Věc: Posouzení změny během výstavby (ZBV 11)
Akce: II/112 Struhařov, rekonstrukce silnice provozní staničení km 6,70-9,48
Objekt: SO 203 - Most ev. č. 112-010 přes Jemništský potok

Věc: II/112 rekonstrukce silnice PS 6,70-9,48– vyjádření TDI k návrhu ZBV 9,10,11.

Krycí list ZBV

II/112 Struhařov, rekonstrukce silnice

Zaměření skutečného provedení odvodňovacího žlabu

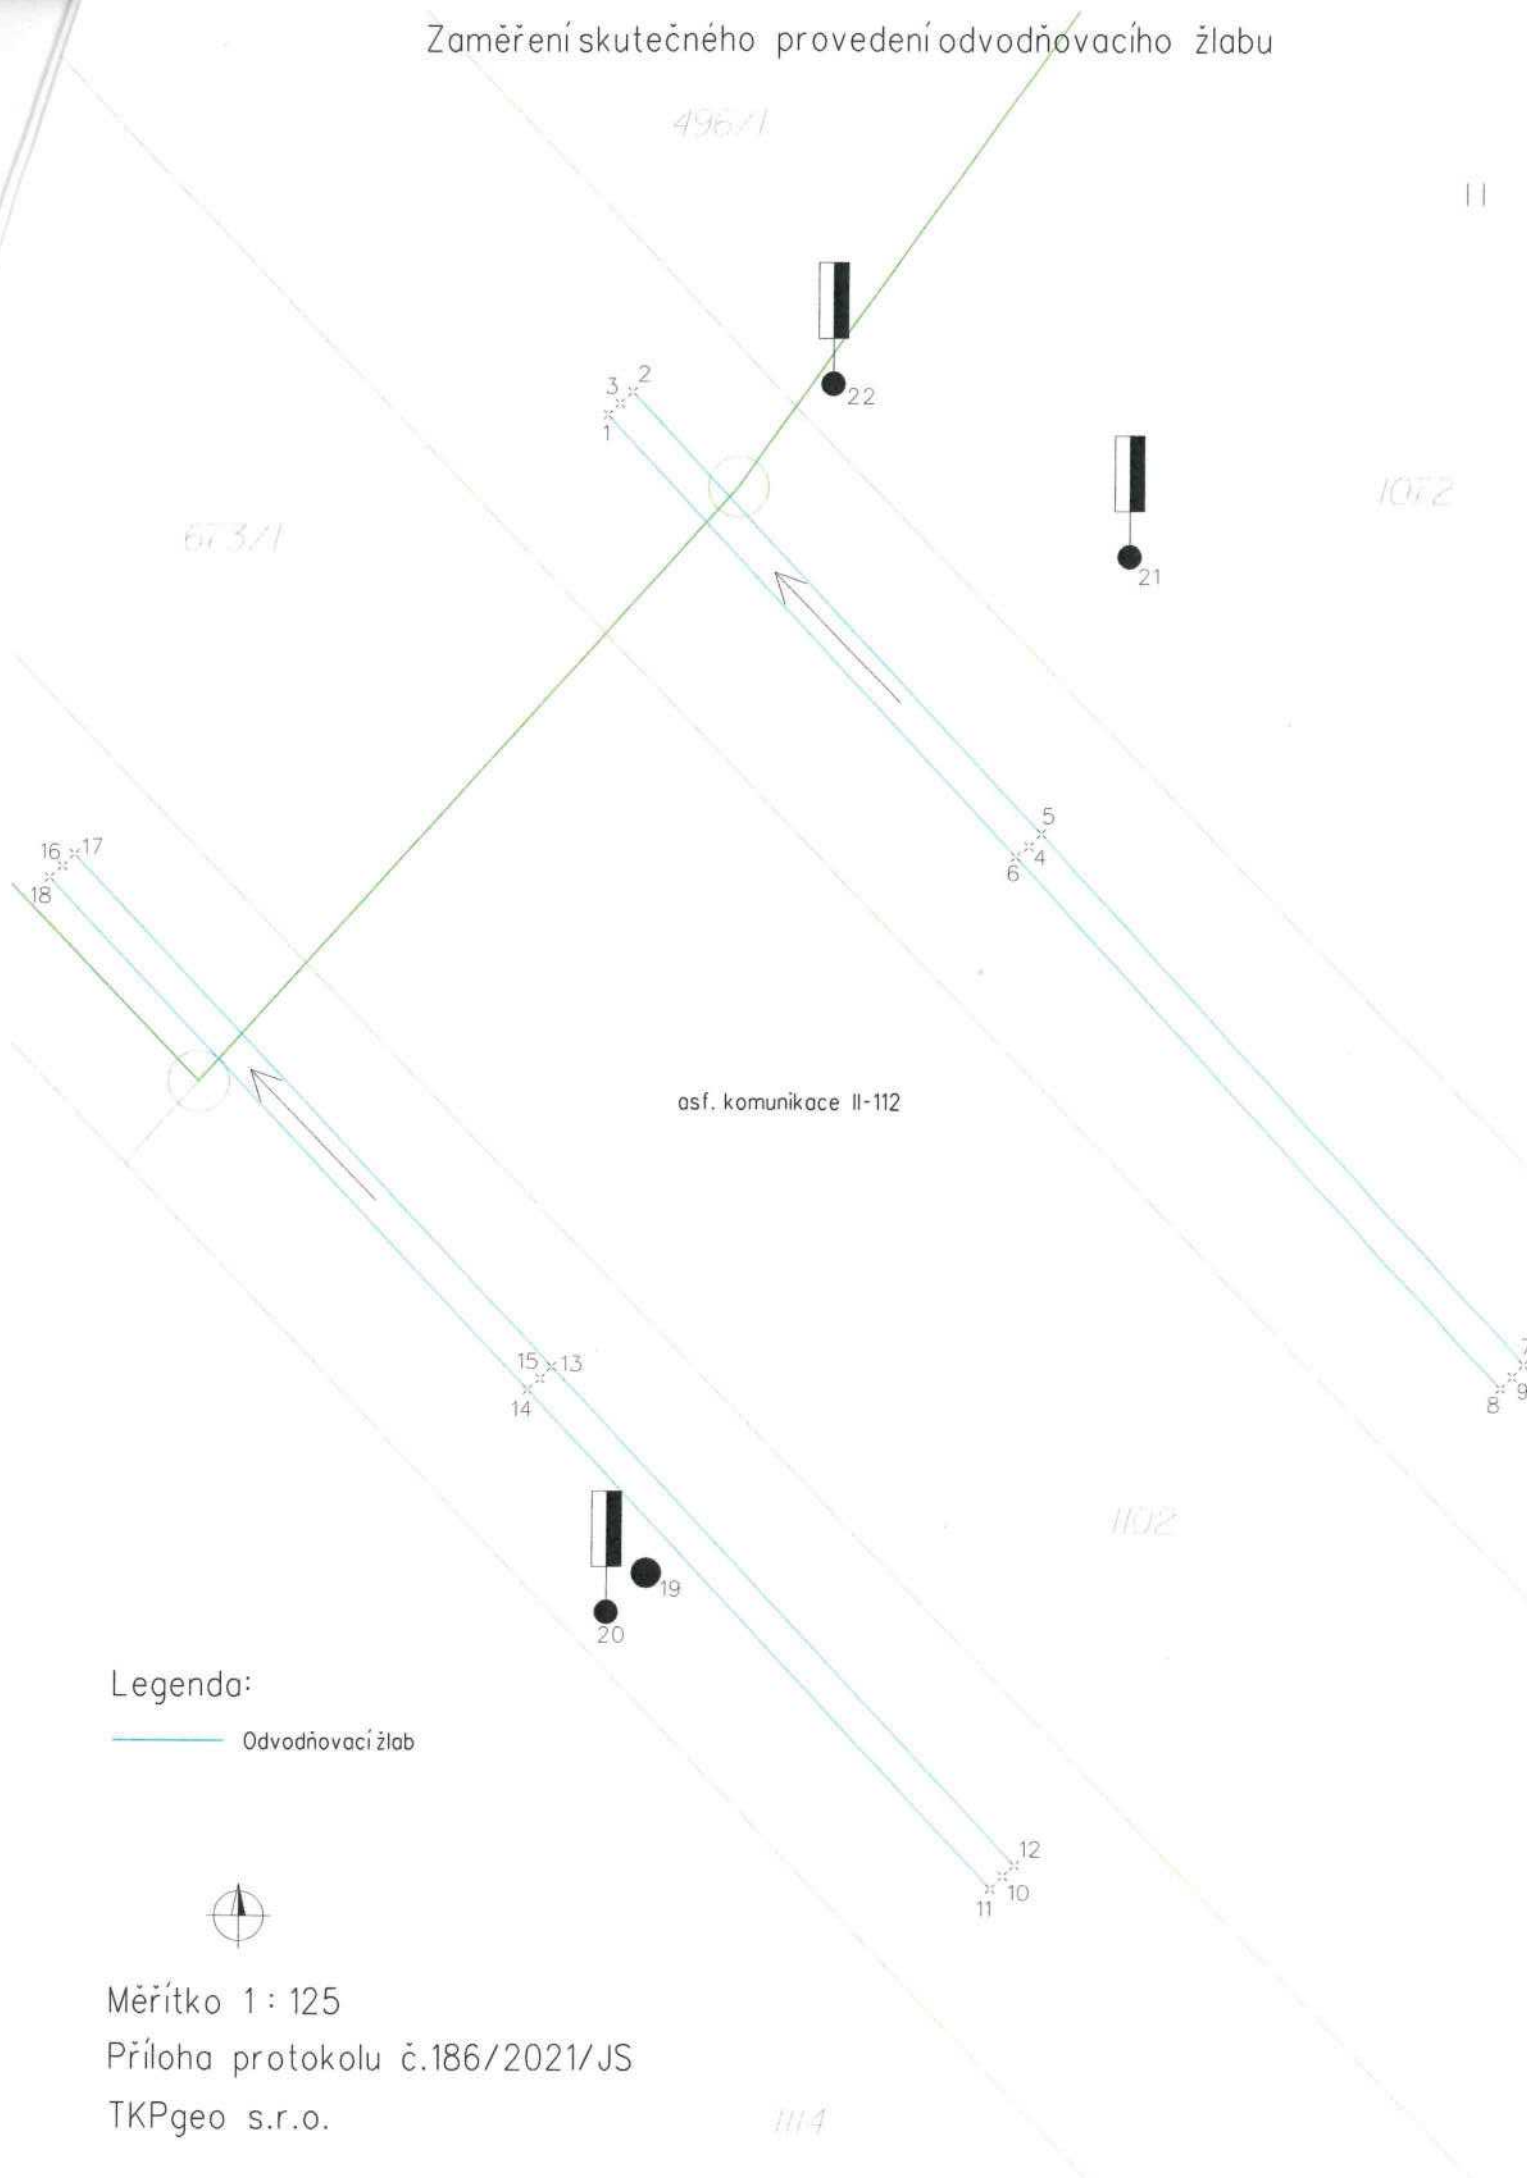
Změna byla nezbytná, zjištěná až v průběhu stavby, projednána a odsouhlasena zástupci objednatele, projektanta a zhotovitele a rozsah zaměřen dle skutečnosti.

S výše uvedeným návrhem ZBV13 za TDI souhlasím.
